- 6. Änderung des Flächennutzungsplanes und
- Aufstellung des Bebauungsplanes Nr. 5 der Gemeinde Almdorf, Kreis Nordfriesland
- Planungsanzeige gem. § 11 Abs. 1 LaplaG, zugleich frühzeitige Beteiligung gem.
  § 4 Abs. 1 BauGB Ihre Mail vom 03.07.2023

## 6. Änderung des Flächennutzungsplanes und Aufstellung des Bebauungsplanes Nr. 5 der Gemeinde Almdorf

Gemeinde Almdorf / Nordfriesland; Aufstellung des Bebauungsplans Nr. 5 und die 6. Änderung des Flächennutzungsplanes; frühzeitige Beteiligung als Behörde, sonstiger Träger öffentlicher Belange oder Nachbargemeinde; Stellungnahme des Sielverbandes Almdorfer Koog;

Aufstellung des Bebauungsplans Nr. 5 und die 6. Änderung des Flächennutzungsplanes

Auszug aus der Archäologischen Landesaufnahme

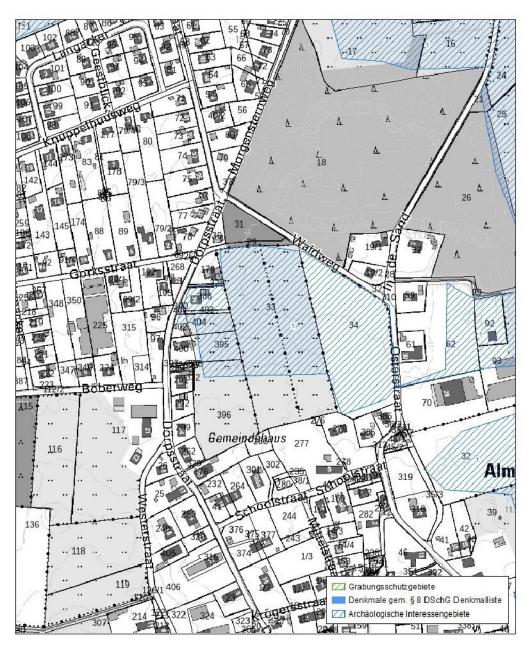
die überplante Fläche befindet sich in einem archäologischen Interessengebiet im Umfeld mehrerer Objekte der Archäologischen Landesaufnahme (u.a. zwei Brandgräberfelder und eine Siedlungsfläche). Bei der überplanten Fläche handelt es sich daher gem. § 12 Abs. 2 S. 6 DSchG um Stellen, von denen bekannt ist oder den Umständen nach zu vermuten ist, dass sich dort Kulturdenkmale befinden. Erdarbeiten in diesen Bereichen bedürfen demnach der Genehmigung des Archäologischen Landesamtes.

Wir stimmen der vorliegenden Planung zu. Da jedoch zureichende Anhaltspunkte dafür vorliegen, dass im Verlauf der weiteren Planung in ein Denkmal eingegriffen werden wird, sind gem. § 14 DSchG archäologische Untersuchungen erforderlich.

Entsprechend sollte der Planungsträger sich frühzeitig mit dem Archäologischen Landesamt in Verbindung setzen, um das weitere Vorgehen zu besprechen. Zuständig ist Frau Dr. Stefanie Klooß (Tel.: 04621 – 38728; Email: stefanie.klooss@alsh.landsh.de).
